Zeitschrift: **Das Werk : Architektur und Kunst = L'oeuvre : architecture et art**

Band (Jahr): **59 (1972)**

Projektwettbewerb für den Neubau einer Kantonsschule in Glarus

1, 2
Erster Preis: Architekt Roland G. Leu SIA, Zürich

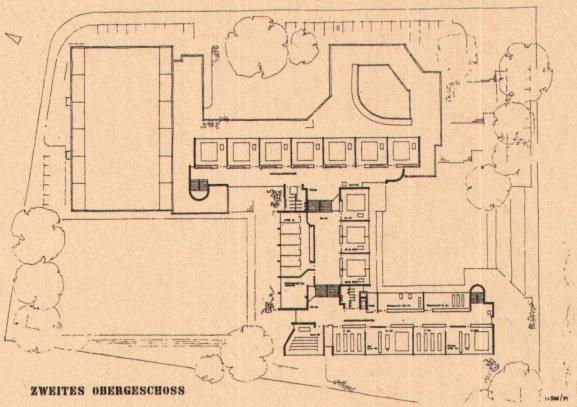
Der 1. Preis bietet dieses greifbar Reale, mit dem sich ein Bauherr oder Stimmbürger identifizieren kann. Und ist dieses angenehm Maßstäbliche nicht das, was letzten Endes ein gutes Projekt ausmacht? Aber man wird unsicher angesichts dieser so erfolgreichen, lebensfähigen Tugend des Sichanpassens an den Nahbereich.

Das Differenzierte dieses Projektes scheint nicht auf dem langen Weg der Annäherung einer Idee an reale Bedürfnisse entstanden zu sein, sondern selbst Konzept mit seiner Mischung aus Strukturellem (Anordnung der inneren Erschließung), etwas Angenehmem (halbrunde Mauerscheiben und Treppentürme, man kennt sie mit graubraunem Kellenwurf oder auch in Sichtbeton), ein wenig Besonderem (Gestaltung der Musik- und Zeichensäle auf dem Dach). Und man versteht die Sympathie, man wird mit nichts Fremdem konfrontiert, man befindet sich beim Gewohnten, dem Erfolgsstil des letzten Jahrzehnts, diesem gekonnten Collage von Elementen, das sich inzwischen als eine Art Heimatstil für öffentliche Bauten etabliert hat.

Die Gliederung der Baukörper hatte einmal einen funktionalen Hintergrund. Vom Öffnen und Transparentmachen des Bauvolumens versprach man sich einmal schwärmerisch-idealistisch die Gesundung der Gesellschaft. Geblieben ist das Pittoreske, ein optischer Effekt. Trotz aller Gliederung und außenräumlichen Bezügen öffnet die Anlage sich nur scheinbar der Umgebung, der Öffentlichkeit überhaupt nicht. (Versuche dazu findet man bei der zweiten Lösungsgruppe.) Subtil-transparent gezeichnete Pläne stehen bei dieser Art von Projekten in eigenartigem Gegensatz zur ausgeführten, halbmonumentalen Wirklichkeit.

Man kennt diese Projekte als Altersheim, Schule, Spital; erkennt den Formtyp, die Gestaltungselemente und kann nun seinen Vorbehalt formulieren: weder zur Situation noch zur Aufgabe wird etwas Wesentliches ausgesagt, es erfolgt keine Auseinandersetzung, kein Hinweis auf Weiterführendes. Aber es wirkt menschlich.
